"POR MEDIO DE LA CUAL SE NIEGA PERMISO DE VERTIMIENTO DE AGUAS RESIDUALES DOMESTICAS PARA EL PREDIO DENOMINADO 1) LOTE 9 2) LOTE LAS BAILARINAS UBICADO EN LA VEREDA MONTENEGRO DEL MUNICIPIO DE MONTENEGRO (Q), Y SE ADOPTAN OTRAS DISPOSICIONES"

**CONCEPTO TÉCNICO PARA TRÁMITE DE PERMISO DE VERTIMIENTO
CTPV-243-2023**

FECHA:	30 de junio de 2023
SOLICITANTE:	BANCO DAVIVIENDA S.A.
EXPEDIENTE N°:	13966-22

RESOLUCION No. 1867 DEL 18 DE JULIO DE 2023

Imagen 2. Capacidad de uso de suelo en la ubicación del vertimiento

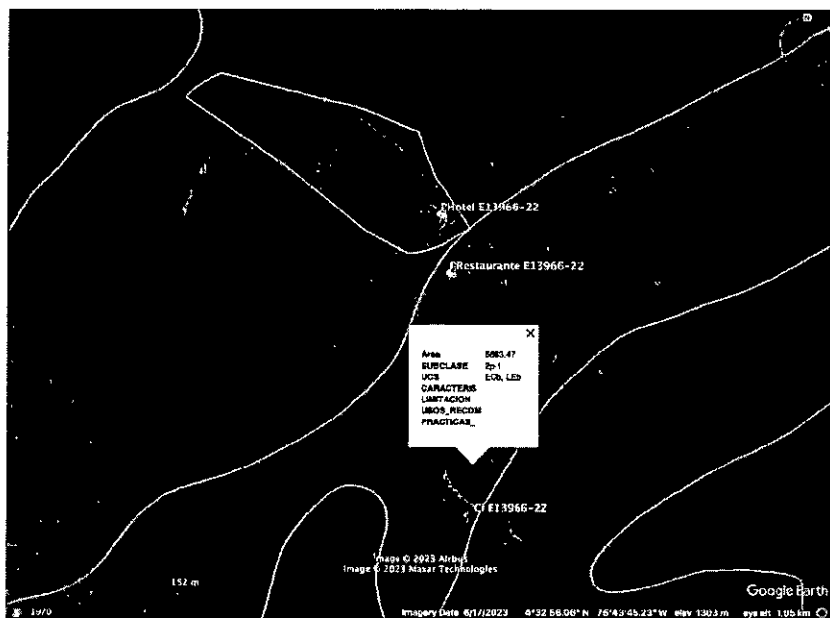
Según lo observado en Google Earth Pro, se evidencia que el punto de descarga se encuentra por fuera de polígonos de Suelos de Protección Rural y de Áreas y Ecosistemas Estratégicos. Además, se evidencia que dicho punto se encuentra ubicado sobre suelo con capacidad de uso agrológico 2p-1 (ver Imagen 2). No se observaron nacimientos ni drenajes superficiales en el área de influencia directa de la disposición final.
